天竜川流域委員会下流部会
第2回 下流部会
資料－ 7

下流部会資料 (追加情報)

河口から5.0km付近右岸の状況

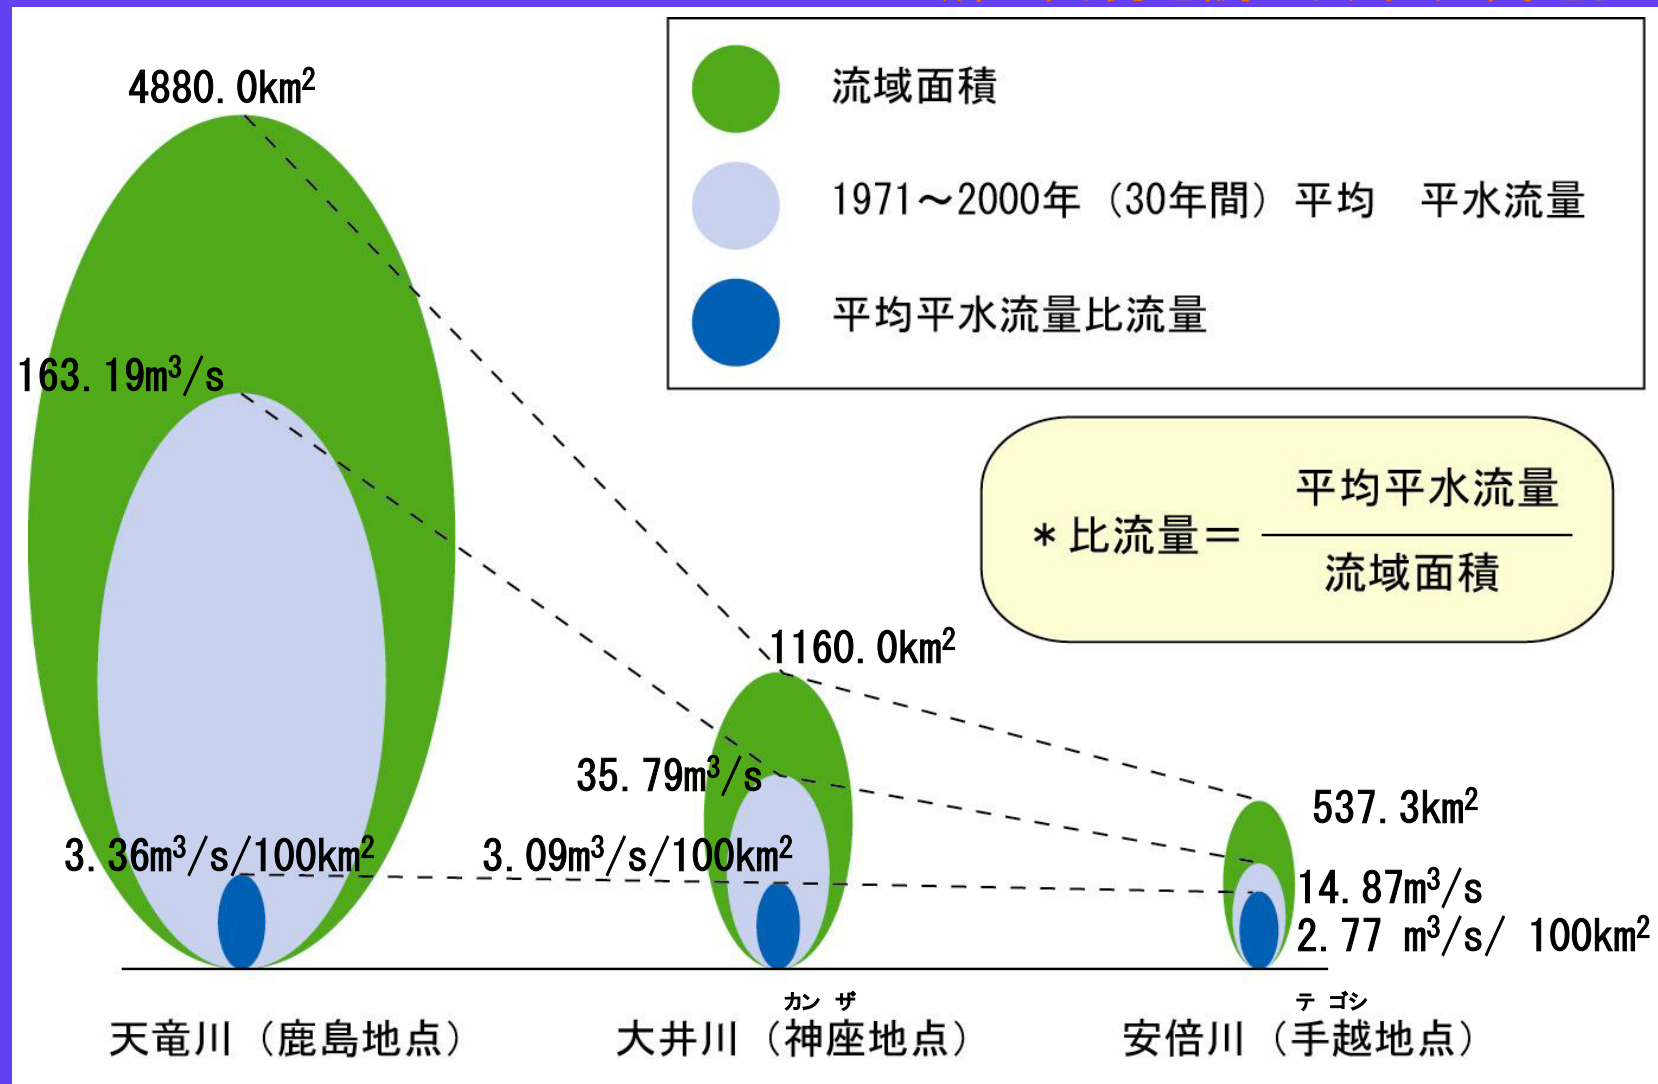
○水衝部の水制設置は洗掘防止には効果があるが、淵の形成には逆効果。河川整備のプラス面とマイナス面の双方に関する情報提供が必要 (第2回現地調査会 質疑にて)

- ・従前の水制が洪水により崩れ機能低下した状況(右上)
- ・護岸上部に植生の生育を可能とした工法を採用し水制を施工した直後の状況(右中)
- ・時間が経過し、土砂が堆積した状況(右下)

野部地区 (22~24km) における瀬と淵の変化

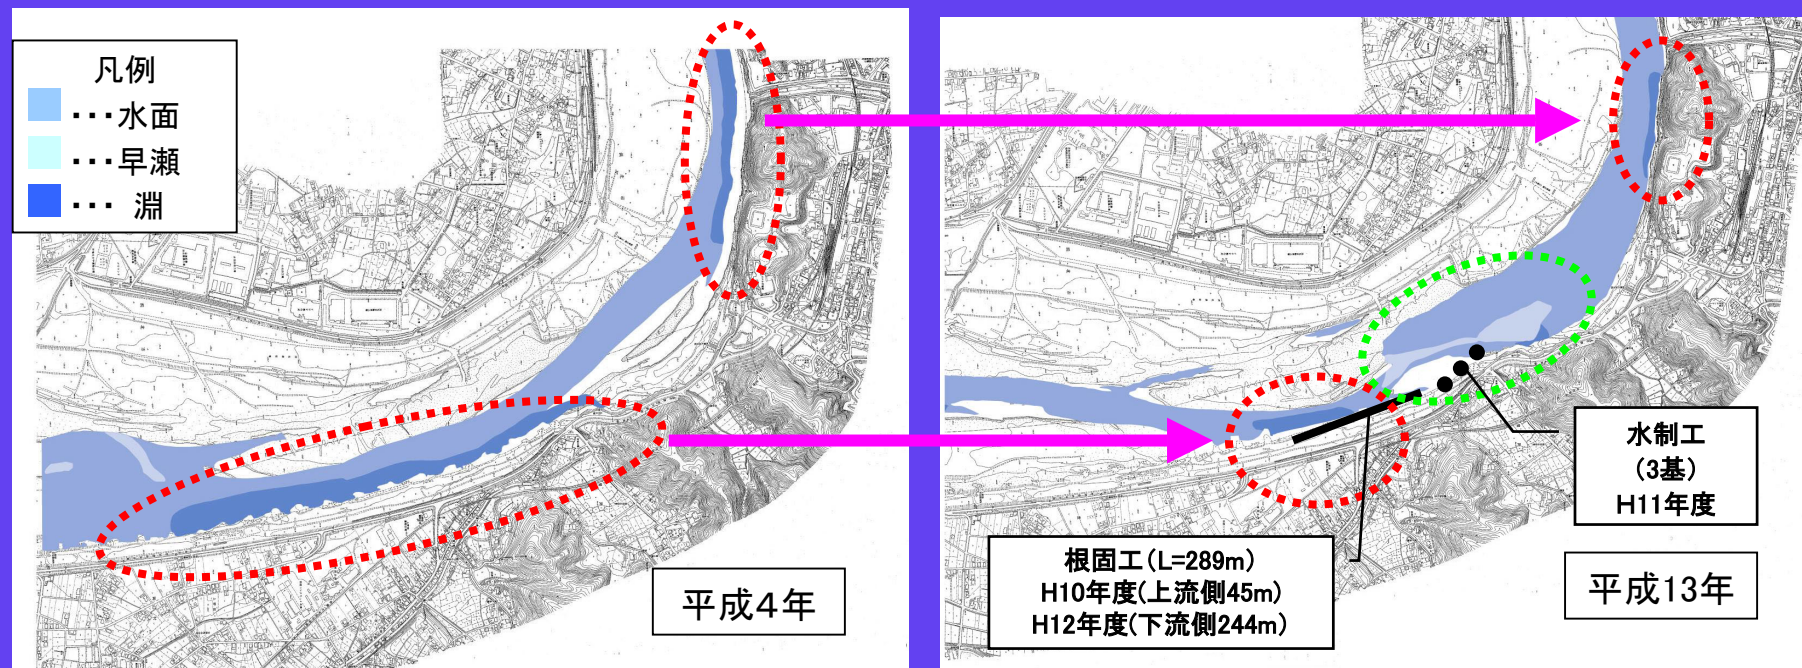
○淵が埋まってきている (第2回現地調査会 佐久間地区にて)

○野部地区周辺の瀬淵は、淵が縮小し、早瀬が新たに形成されている

浮遊物質質量(SS)比較図 (H14.8~H15.7の平均値)

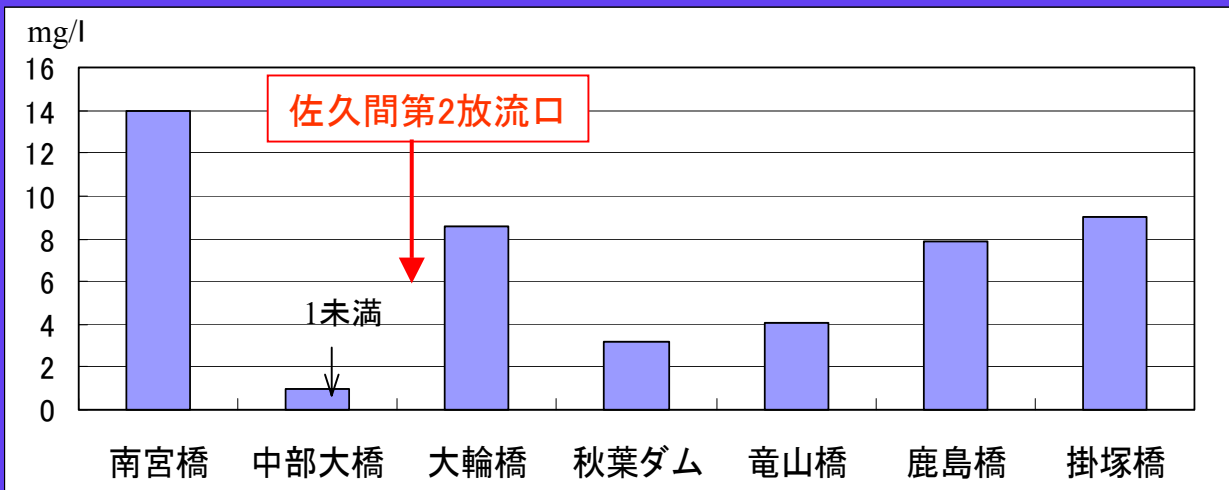
○放流口の濁度はどのくらいか。どのくらいの濁度の違いがあるか (第2回現地調査会 渡ヶ島地区にて)

○佐久間第2発電所放水口の上流(中部大橋^{なかべ}地点)と下流(大輪橋^{おおわ})の浮遊物質質量(SS)を比較すると、若干上昇が認められるが、通常は10mg/l未満の比較的低い値を示す

天竜川下流利水現況模式図

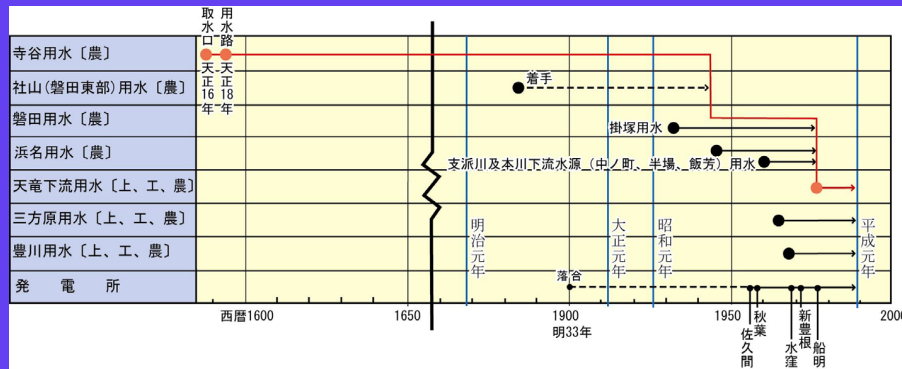
○ 渇水時の農水・工水・上水の必要量と流量との関係から渇水状況を明らかにする必要がある
